Teto: laje aparente, iluminação e ar-condicionado

Distribuição conceitual sobre a laje de concreto. Reservas de posição, não quantidade final de luminárias nem de equipamentos.

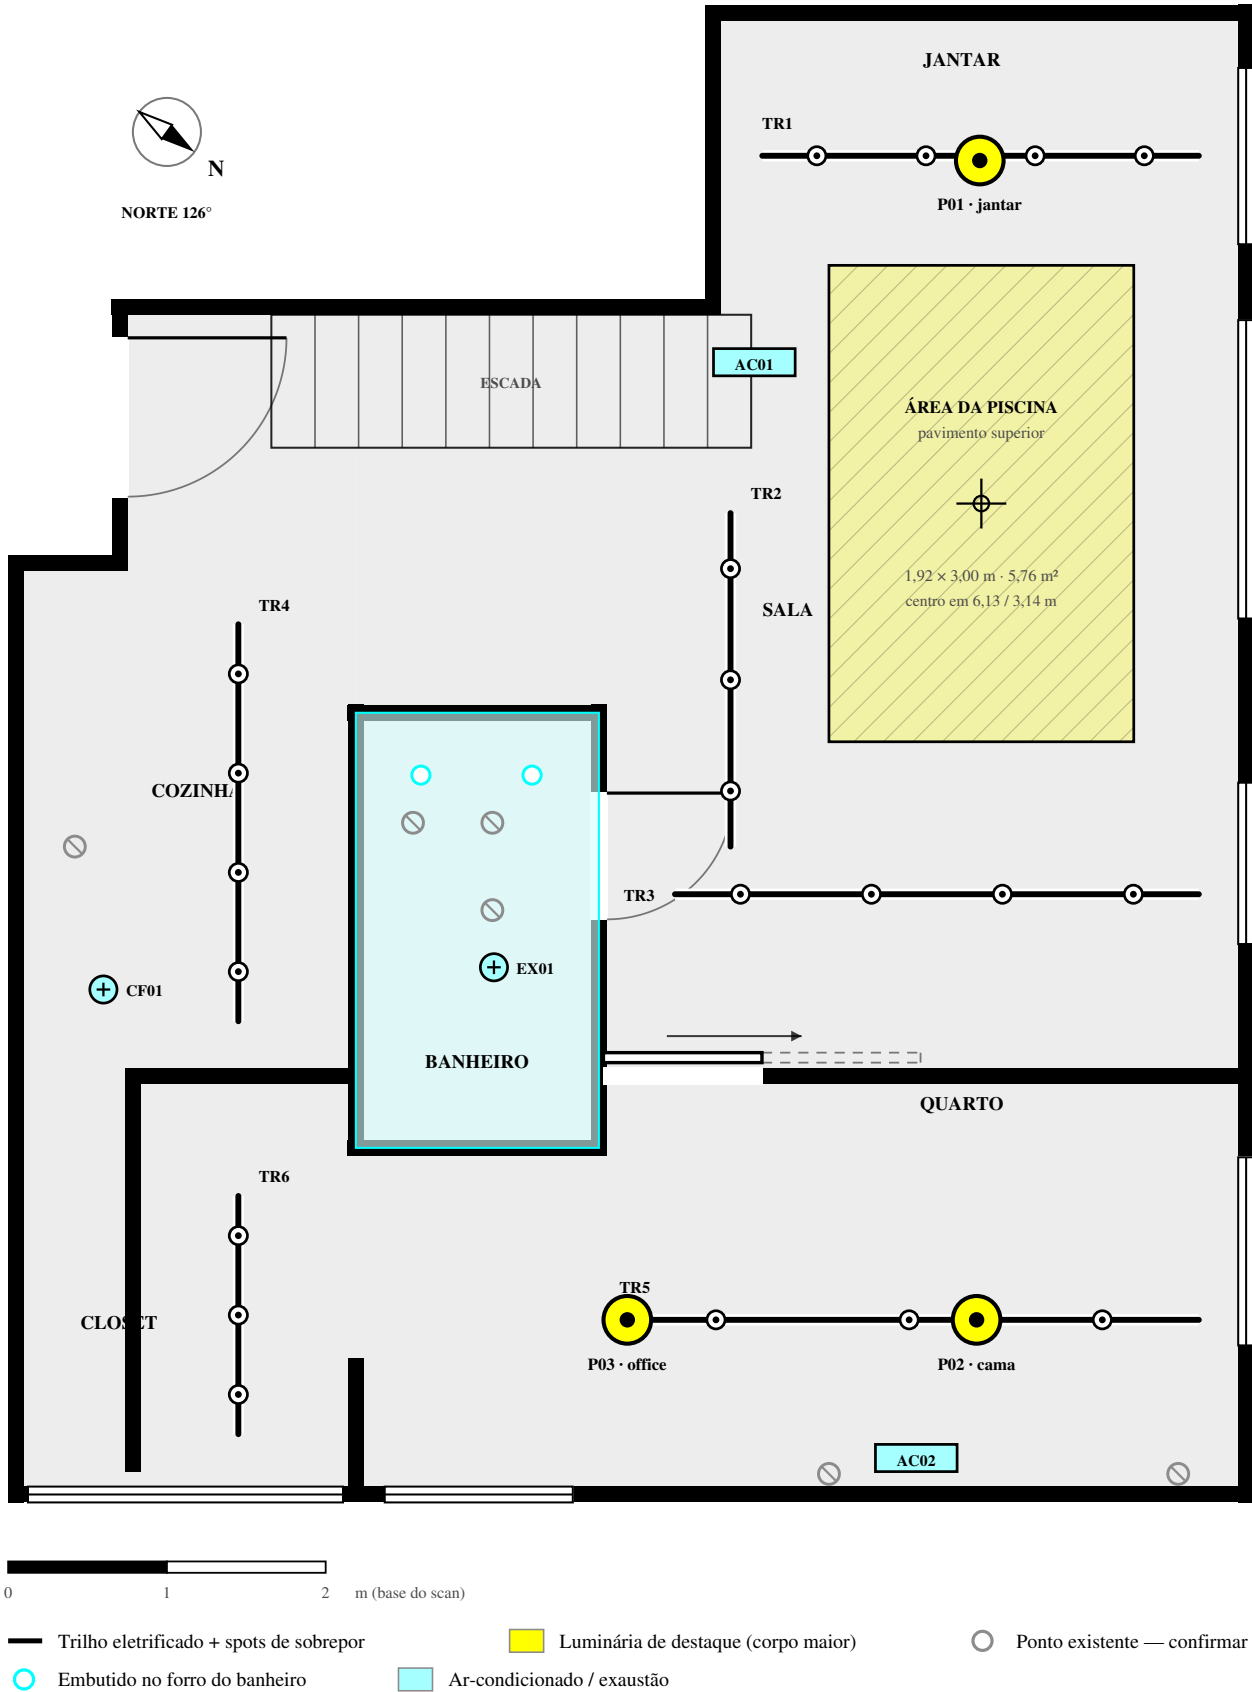
Traçado dos trilhos revisado conforme a sua marcação:

TR3 desceu para 5,60 m, ganhando recuo da drywall; TR5 desceu para 8,28 m, no eixo das duas luminárias do quarto; TR6 saiu de junto da parede oeste e foi para 1,45 m, no mesmo eixo do TR4 — os dois lêem como uma linha só. O TR2 foi encurtado para 5,30 m: no traçado anterior ele cruzava o TR3 no meio da sala, e dois trilhos não se cruzam — se tiverem de se encontrar, é com conector T.

A reserva AC01 caía dentro da projeção da piscina.

Foi deslocada para oeste, mantendo a insuflação para sala e jantar. A posição definitiva depende de confirmar apoio acima do limite sala/jantar e o modelo da condensadora existente: não assumir que ela admite duas evaporadoras.
